高浜発電所1、2号炉 審査会合における指摘事項の回答 (運転期間延長認可申請関係)

平成27年12月9日
関西電力株式会社

高浜発電所1、2号炉 審査会合における指摘事項の回答一覧表

過渡回数設定のイメージ(1号起動の例)

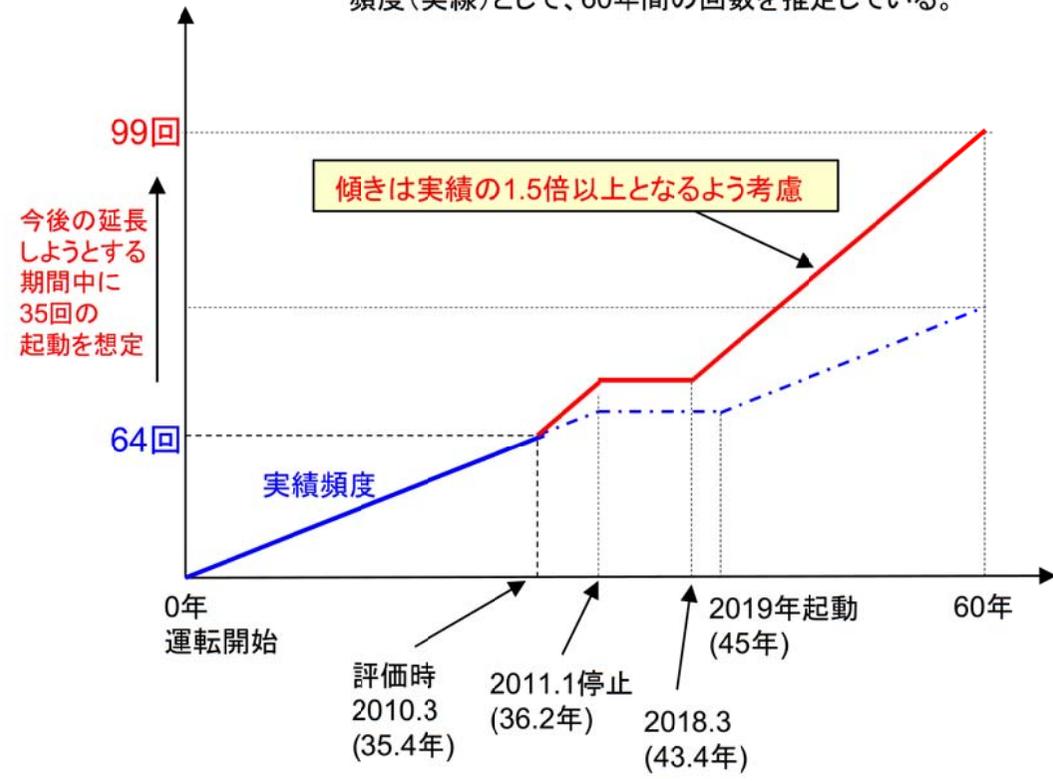
○**延長しようとする期間の想定過渡回数が、今後の運転想定を考慮して、十分超えないと考える余裕をもった回数となるようにする。**

運転実績過渡は2009年度末までの実経験回数をを用い、それ以降は、実績と今後60年までの運転想定を以下のように考慮して、これを超えないと想定する余裕をもった回数を設定

- ①各過渡の実績発生頻度に対して、将来の発生頻度を一定倍(1.5倍以上)した保守的な頻度で60年を推定
- ②高浜1, 2号炉の場合は、新規制基準への適合対応のため長期停止中(2011~2019予定)となっているが、保守的に停止は2017年度末までと想定

従来の運転実績の頻度(一点鎖線)より、余裕を考慮した頻度(実線)として、60年間の回数を推定している。

1次遮蔽壁における解析による最高温度と制限値の比較(1号炉)

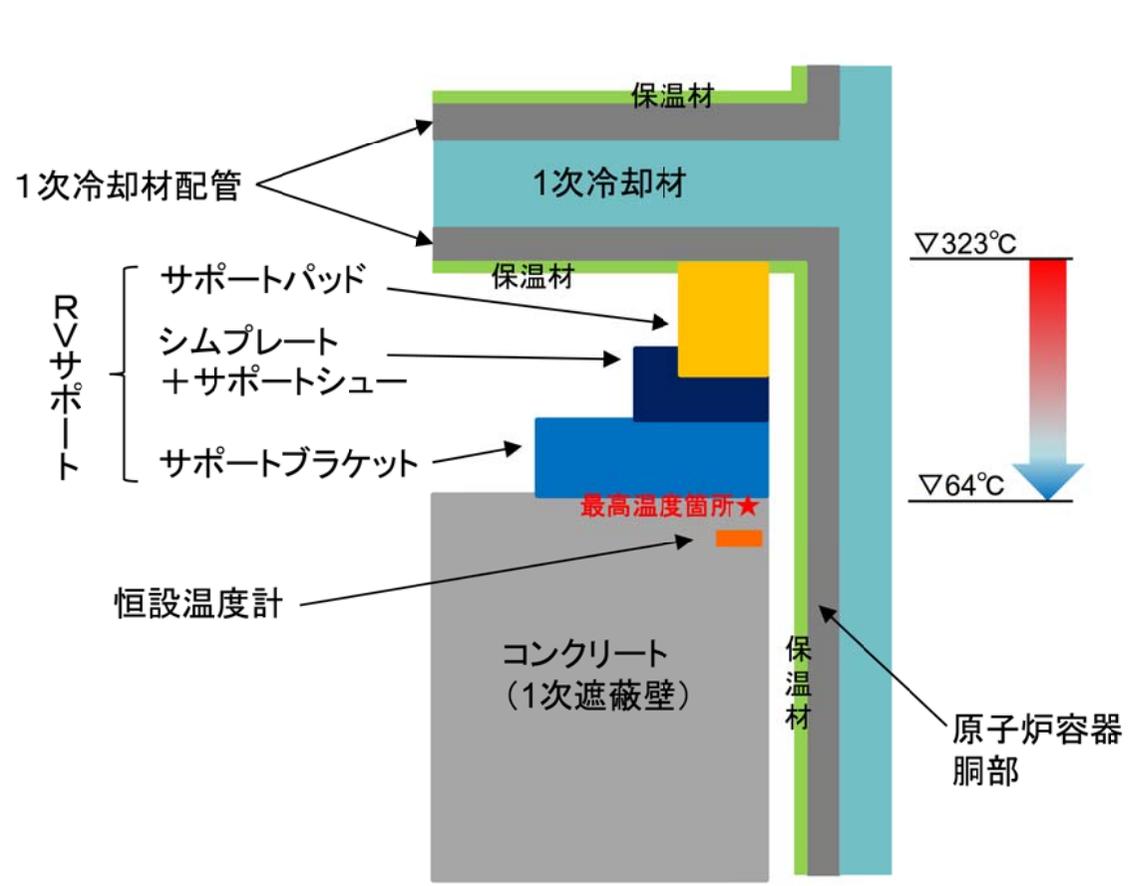
1次遮蔽壁における熱による強度低下の評価について、温度解析で求めた最高温度は制限値に対して余裕が小さい結果となっているが、下記を考慮すると、保守性を踏まえた適切な解析手段によって得られた値であり、実機の1次遮蔽壁の温度に対して裕度を有していると判断している。

- 解析においては、解析モデルおよび入力パラメータを適切かつ保守的に設定している
- ・【解析モデル】1次遮蔽壁は原子炉容器側の面および1次冷却材配管側の面以外は熱が逃げない断熱モデルとしている
- ・【入力条件】各部位の熱伝導率は、文献、使用材料等に基づき適切に設定している
- ・【入力条件】サポートパッドの配管接触部の温度は、1次冷却材温度と等しい値としている
- ・【入力条件】冷却空気温度は、実機の測定温度の方が低いことを確認している
- ・【入力条件】RVサポート、コンクリート(1次遮蔽壁)の寸法等について、許容差(施工誤差、摩耗等)を考慮しても、最大で0.5°C程度の温度上昇であることを確認している

1次冷却材配管からコンクリートへの伝熱の概要図

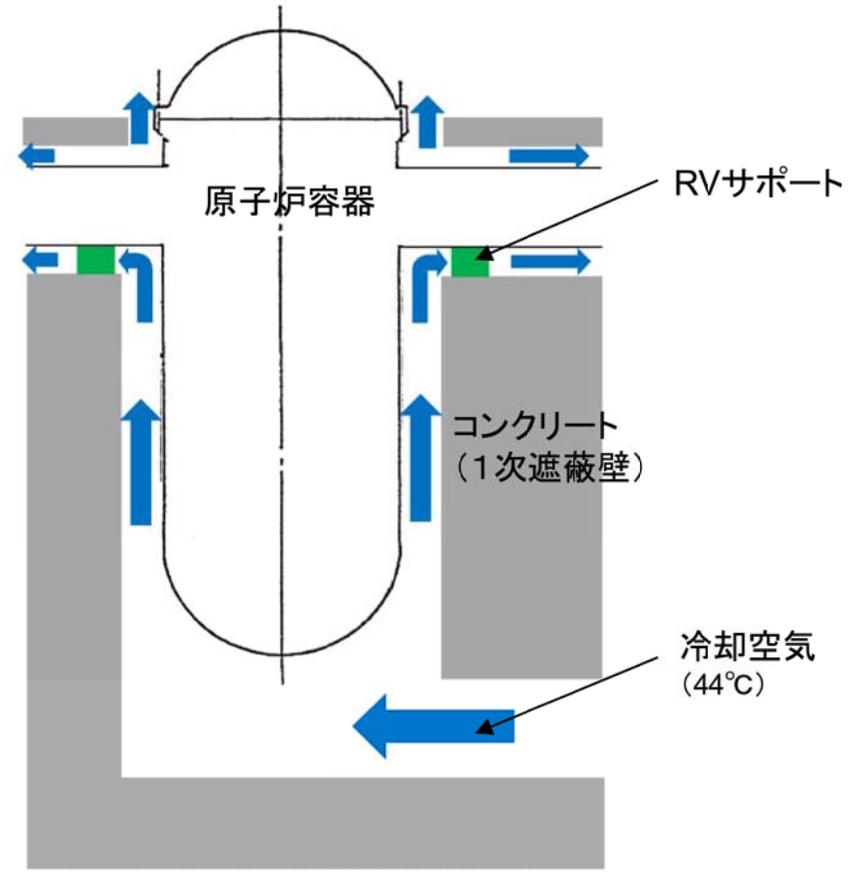
・1次冷却材配管からの伝熱と冷却の概要

項目	解析値(°C)	実測値(°C)	備考
恒設温度計設置箇所の温度	<input type="text"/>	約55°C	実測値の計測期間はH22.7~H22.9
